改善箇所説明図 (代表車種:EDR-65J4)

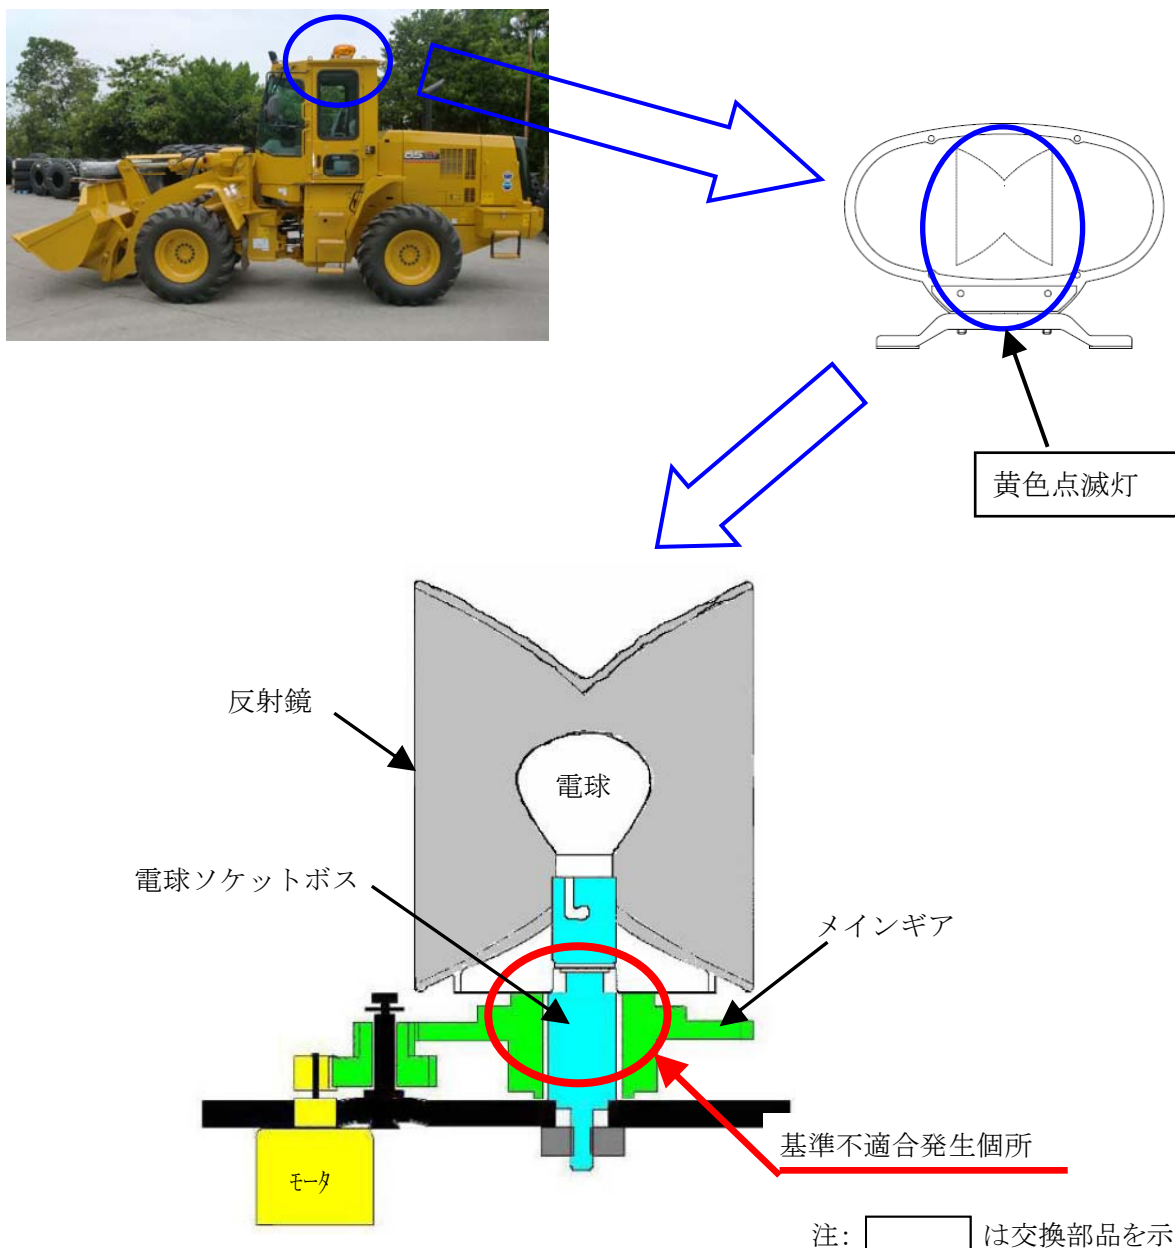
道路維持作業用自動車に備える黄色点滅灯において、反射鏡を回転させるメインギアの製造バラツキにより、低温時に収縮してメインギア内径と電球ソケットボスとの隙間が無くなる場合がある。その場合、メインギアおよび反射鏡が動かなくなるため、点滅灯が点滅しなくなる。

改善措置の内容:全車両、黄色点滅灯一式を対策品と交換する。

識別:黄色点滅灯に白ペンキを塗布し、識別する。
